Stellungnahme zum Entwurf des

Szenariorahmen Strom 2040/2045 (Version 2027)

28.09.2026 | Stellungnahme im Rahmen der Konsultation der Bundesnetzagentur zum Szenariorahmen zum Netzentwicklungsplan Strom 2040/2045 (Stand Juni 2026) - Entwurf der ÜNB.

Abbildung 28: Installierte Leistung in GW und Leistung pro Fläche der Bundeslandverteilung für Onshore-Windenergie

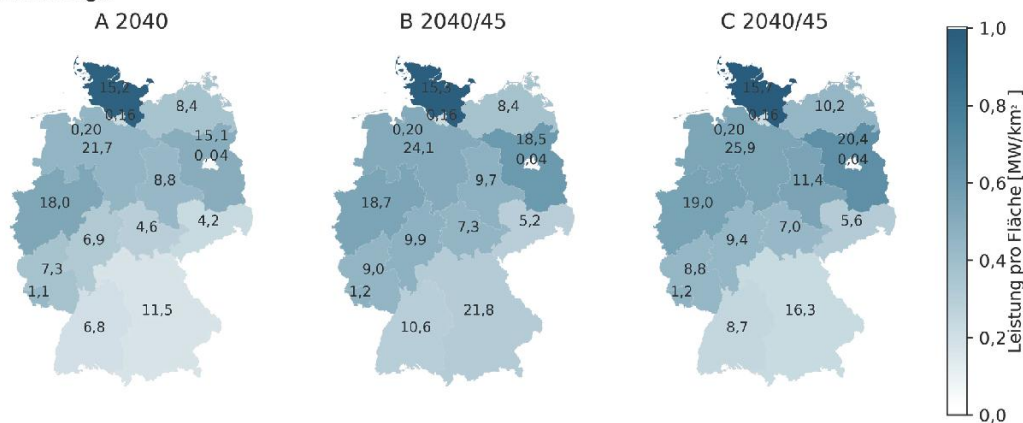
Kritik an der Schwäche von Szenario A: Szenario A greift deutlich zu kurz und bleibt mit einer Abweichung von ca. 40 GW gegenüber dem gesetzlichen EEG-Ziel im Jahr 2035 und 30 GW im Jahr 2040/2045 weit hinter den Zielen des EEG-Mengengerüsts Onshore Windkraft und den realen Ausbauanforderungen zurück. Auch in Szenario A sollte sich der Ausbau enger an den EEG-Pfaden orientieren.

Kein Erkenntnisgewinn durch Deckungsgleichheit und starre Deckelung in B und C: Die identische Festschreibung der installierten Onshore-Windleistung in den Szenarien **B und C auf 160 GW (400 TWh) für die Jahre 2040 und 2045 verengt den Szenarientrichter** und bietet keinen planerischen Mehrwert für die Netzplanung, in der mindestens ein Progressiver Wind-Onshore-Pfad enthalten sein soll. Wenigstens bis zum Zieljahr 2045 sollte sich C2040/45 von B2040/45 unterscheiden und einen moderaten Nettoausbau bei Windkraft an Land in den 2040ern annehmen, auch wenn das über dem EEG-Zielpfad liegt (z.B. **C2040: 170 GW, C2045: 180 GW**). Die Prognosen in den Regionalszenarien der VNB für das Zieljahr 2045 weisen in zahlreichen Bundesländern – insbesondere in **Schleswig-Holstein, Niedersachsen, Nordrhein-Westfalen, Mecklenburg-Vorpommern, Sachsen und Sachsen-Anhalt** – deutlich höhere Werte aus als von den ÜNB in den Szenarien B und C angenommen. Diese höheren regionalen Erwartungswerte sollten als obere Ausbauvariante in das **Szenario C** integriert werden.

Abbildung 29: Vergleich der Bundeslandverteilungen Windenergie-Onshore

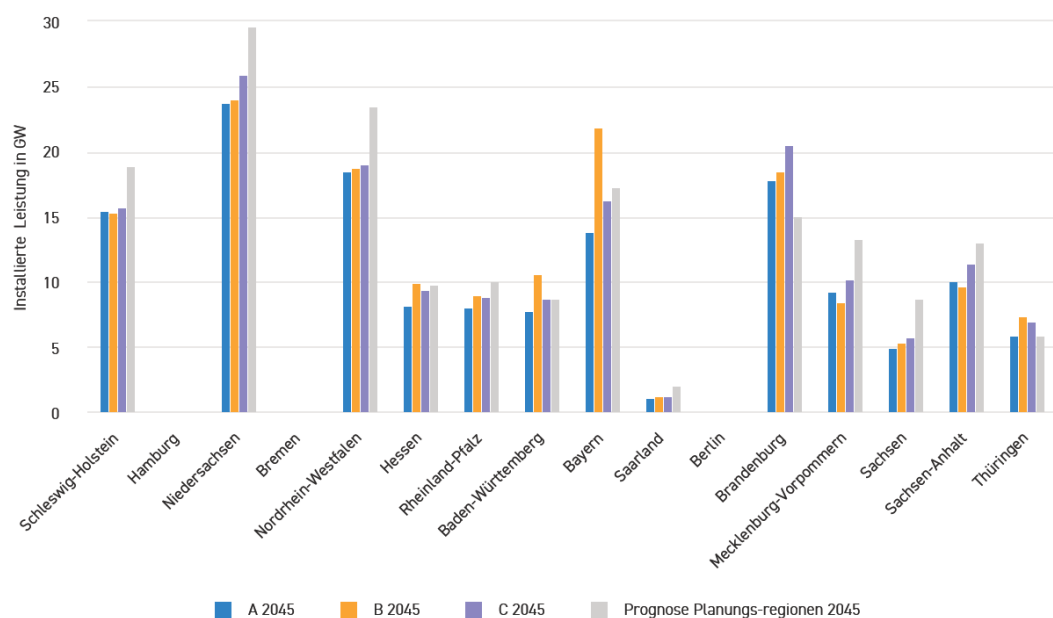
Bewertung der Südverschiebung (Szenario B): Die netzdienliche Südverschiebung der Onshore-Windleistung in Szenario B ist prinzipiell eine legitime methodische Variante. Die VNB-Prognosen für Bayern und Baden-Württemberg liegen jedoch unter den hohen Werten, die von den ÜNB für die Südverschiebung angesetzt wurden. Für **Bayern und BaWü** sollte der Ausbau in Szenario B daher um **ca. 5 GW zögerlicher** modelliert werden. Szenario B bildet einen Testfall für eine netzdienliche Südsteuerung ab, muss dabei aber realistisch bleiben: Da die VNB-Prognosen in Bayern und BaWü um ca. 5 GW unter den ÜNB-Annahmen liegen, sollte die Südverschiebung dort etwas gedämpft werden. Im Gegenzug muss Szenario C als progressiver Pfad die realen, höheren Ausbauerwartungen der nord- und ostdeutschen Planungsregionen konsequent abbilden.

Abbildung 32: Installierte Leistung in GW und Leistung pro Fläche der Bundeslandverteilung für Freiflächen-PV

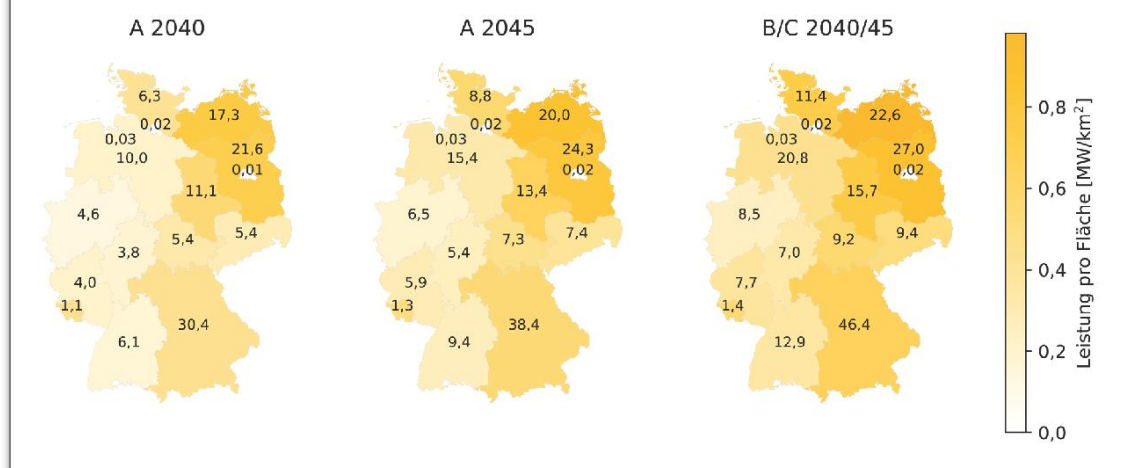
- **Regionalisierung Freiflächen-PV:** Die grundlegende Methodik auf Basis von Potenzialflächen (Fraunhofer IEE / FfE) ist sachgerecht. Höhere regionale Erwartungswerte der Planungsregionen für 2045 (insbesondere im Nordosten wie Brandenburg, Mecklenburg-Vorpommern, Niedersachsen und Sachsen-Anhalt) sollten als Obergrenze in Szenario C übernommen werden.

Abbildung 31: Bundeslandverteilung der installierten Leistung Freiflächen-PV

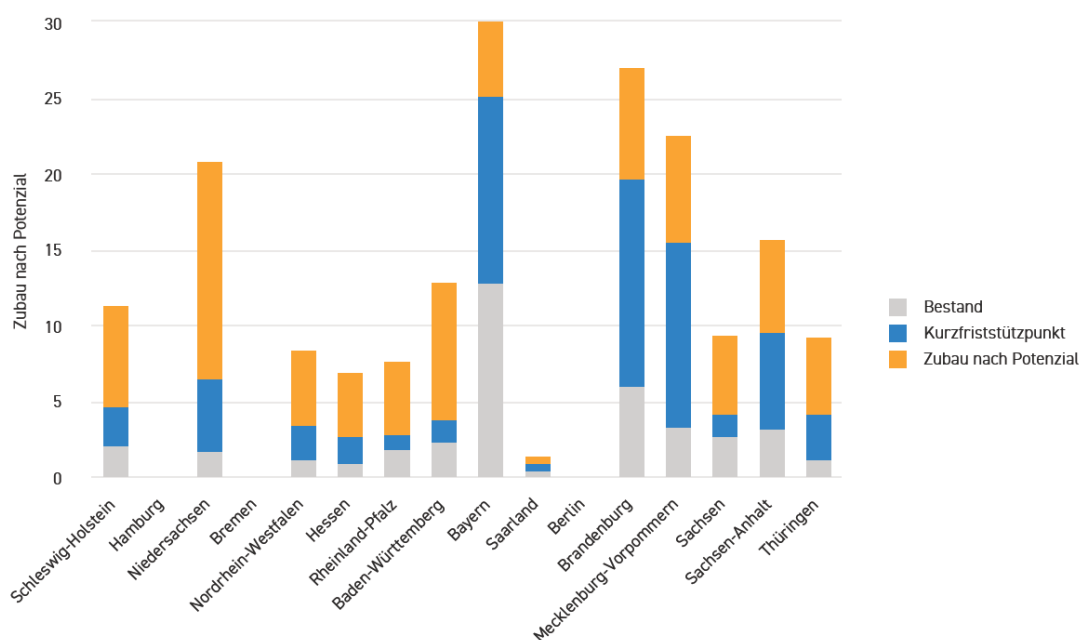
“Blinder Fleck” Co-Location-Batteriespeicher an Solarparks: Das vollständige Ignorieren von Co-Location-Batteriespeichern an PV-Freiflächenanlagen gefährdet eine bedarfsgerechte Planung der Netzinfrastruktur. Bereits heute werden neue PV-Freiflächenanlagen von vielen Marktakteuren nur noch mit Speichern geplant und errichtet. **Fehlt die Co-Location von Speichern, führt das Ausklammern dieser Flexibilität im Netzmodell zur Planung fehlerhafter Infrastruktur.** Wir empfehlen folgende Änderungen:

- **Szenariopfad A:** Mindestens **10 %** der neu hinzukommenden PV-Freiflächenanlagen sollten mit Co-Location-Speichern modelliert werden (Minimalvorgabe, als untere Schranke).
- **Szenariopfad B:** Co-Location-Batteriespeicher bei **50 %** aller neu hinzukommenden PV-Freiflächenanlagen vorsehen. Die Leistung der Speicher sollte die halbe Leistung des Solarparks betragen, bei 4 Stunden durchschnittlicher Kapazität.
- **Szenariopfad C:** Co-Location-Batteriespeicher bei **75 %** aller neu hinzukommenden PV-Freiflächenanlagen vorsehen. Die Leistung der Speicher sollte die halbe Leistung des Solarparks betragen, bei 4 Stunden durchschnittlicher Kapazität.
